概要

この度は、XCF08P、XCF16P、XCF32P PROM をご使用頂き、誠にありがとうございます。弊社では、デバイスの品質において万全を期しておりますが、このデバイスに該当するエラーが確認されましたのでお知らせ致します。

表 1: エラーが該当するデバイス ファミリ

図 1: TSOP-48 (VO48) パッケージ (左)、FBGA-48 (FS48) パッケージ (右)
記号: a = 文字数式コード、ddd = 3 文字数式デート コード

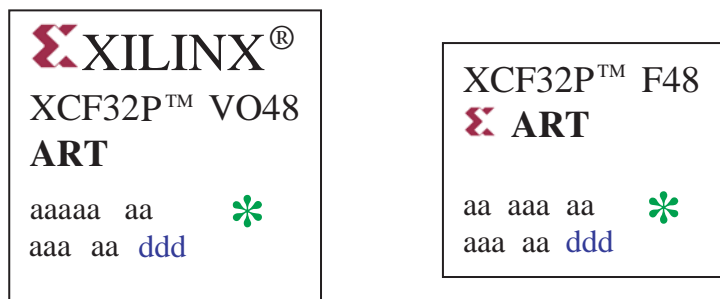
該当するデバイスは、デート コードが 522 またはそれ以前のものです (2005 年の 22 週目またはそれ以前に製造されたデバイス)。

1. VCC_{int} が 1.6v に達するまでの時間が 1ms より短いことを確認する。
2. スクリーニングされたデバイスを注文する。このデバイスには、アスタリスク マーク「*」が追加されます（図 1 を参照して下さい）。

図 2: VCC_{INT} の要件

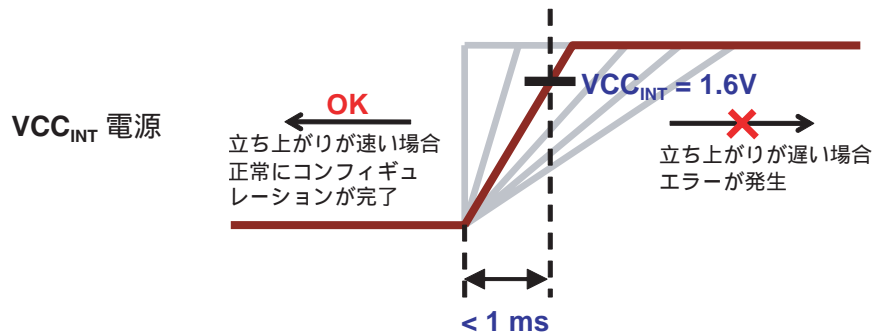
POR 動作時の Vccint が 1.6v へ到達するまでの立ち上がり時間が 1ms 以上ある上記のデバイスは、エラーを発生する可能性があります。

Power on Reset (POR) が有効となるタイミングである VCC_{INT} が 1.6V に到達するまでの時間が 1ms 以上となる場合、XCF08P、XCF16P および XCF32P の各デバイスはエラー発生率が高くなります。次の図に、このエラーの影響を受けるデバイスの動作範囲を示します。
